改善箇所説明図 ⑥作業装置（サイドブラシ）

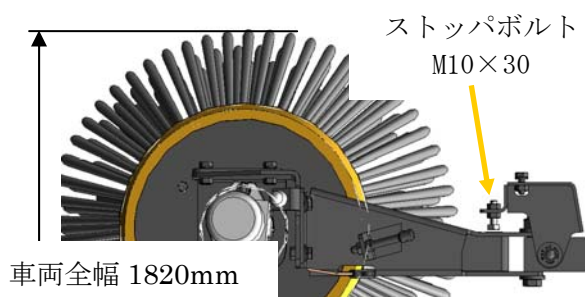
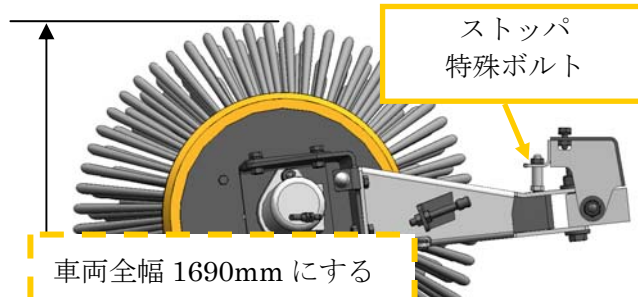
全車両、サイドブラシの張出し幅を調整して、車両全幅を 1.7m 以下にする。

- 1) 対象車の型式及び車台番号 HF66A-60301～60658 3 台、HF66A-66101～66273 2 台
 HF66A2-60659～62073 1 台、HF66A2-66274～67037 5 台
 HF66A3-62101～62240 1 台、HF66A3-67101～67198 6 台

は対策部品を示す。 は既存部品の改修状況を示す。（以下同じ）
 識別： 運転席付近にステッカーNo. 3328 を貼り付ける。

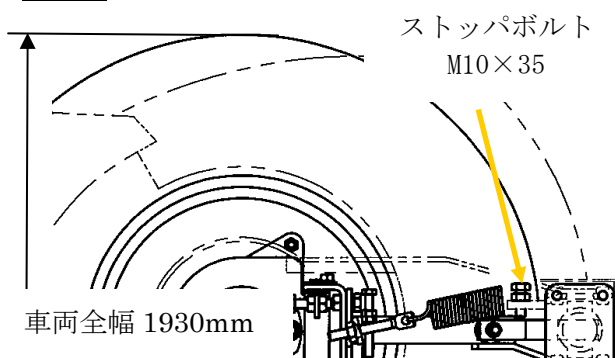
- 2-1) 対象車の型式及び車台番号 HF68H-71001～71016 8 台
